Informe Consolidado de Solicitud de Aclaraciones, Rectificaciones y/o Ampliaciones Complementario a la Declaración de Impacto Ambiental del Proyecto "Parque Fotovoltaico Campanario"

Nombre del Titular : MVC SOLAR 60 SpA
Nombre del Representante Legal : María Victoria Cussen Eltit
Dirección : comuna de NOGALES, Región de VALPARAISO,

Figura: vista en elevación circundante a la ubicación del proyecto Campanario.

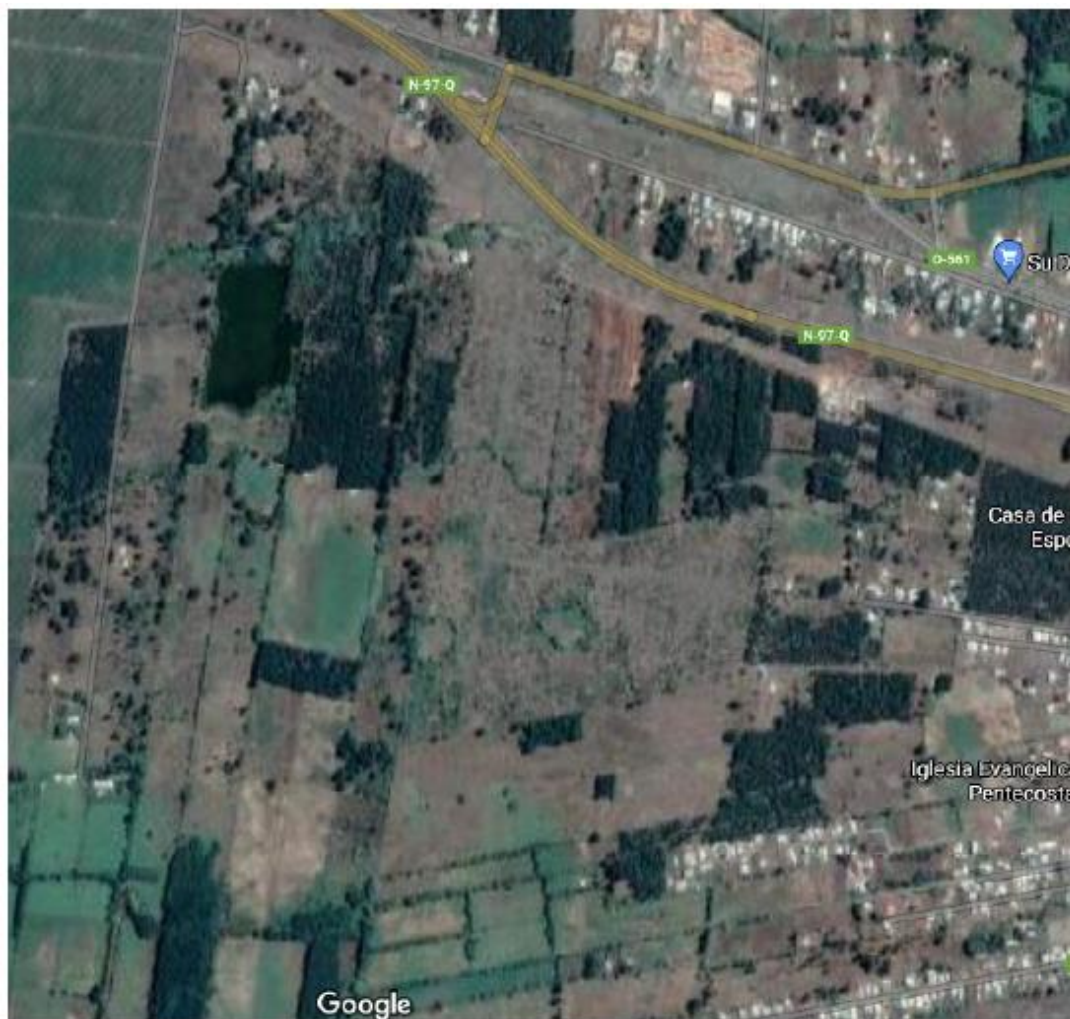
2.1 Como se aprecia en la figura, existen cuerpos de agua (lagunas) y humedales en las inmediaciones del emplazamiento proyectado de la planta. Por tanto, es importante determinar el impacto de la instalación de generación en los ecosistemas circundantes.

Figura: vista en elevación circundante a la ubicación del proyecto Campanario

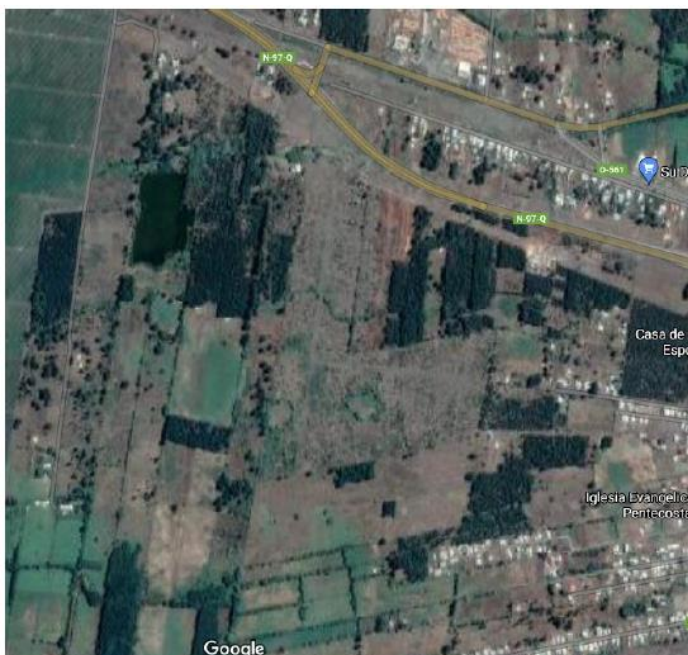
3.1. Como se aprecia en la figura, existen cuerpos de agua (lagunas) y humedales en las inmediaciones del emplazamiento proyectado de la planta. Por tanto, es importante determinar el impacto de la instalación de generación en los ecosistemas circundantes.
